년월일	2016. 06. 09.	 RF & MICROWAVE TECHNOLOGY Tel : 82-32-347-8015 Fax : 82-32-347-8017	
승인	I.C.KIM		
감도	H.J.LEE	 SMA50 CABLE PL 47TP(50Ω)	
제도	C.K.KIM		
작성부서	연구 소	A4	
적도	3/1 단위 mm 총량		
도면	CN00118-7/1	K314-147-000

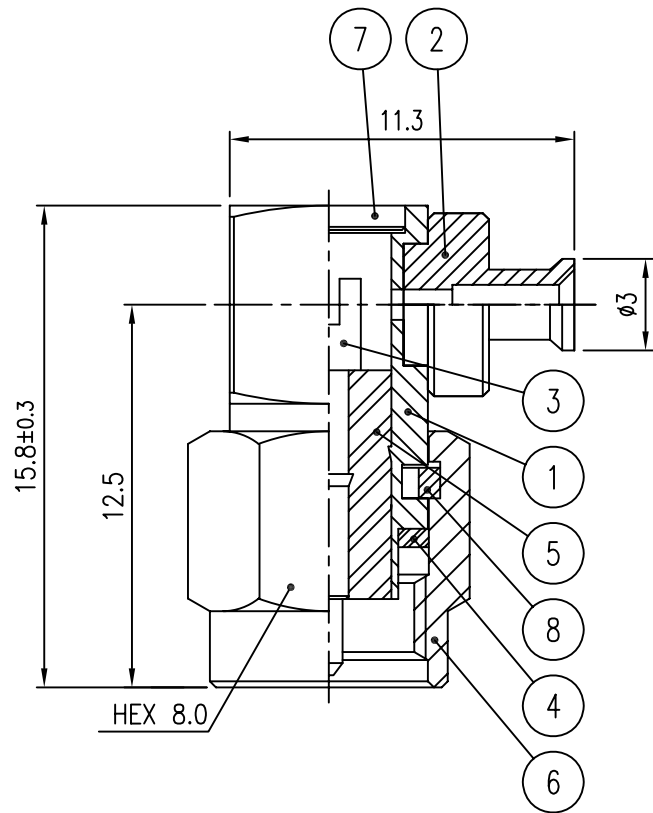
1		2		3		4	
ST						수 정 내 용	
						부 호	내 용
ST(기초)						1	BODY 열처리 변경으로 인한 원제품 CODE 폐기 및 BODY 모따기 수정, 누사비늘 추가
ST(개선)						2	[실면처리No.201606-0001] Cover 돌출 및 비정상적으로 연결되는 현상으로 인한 Cover CODE 변경
							수정자
							승인자
							년 월 일
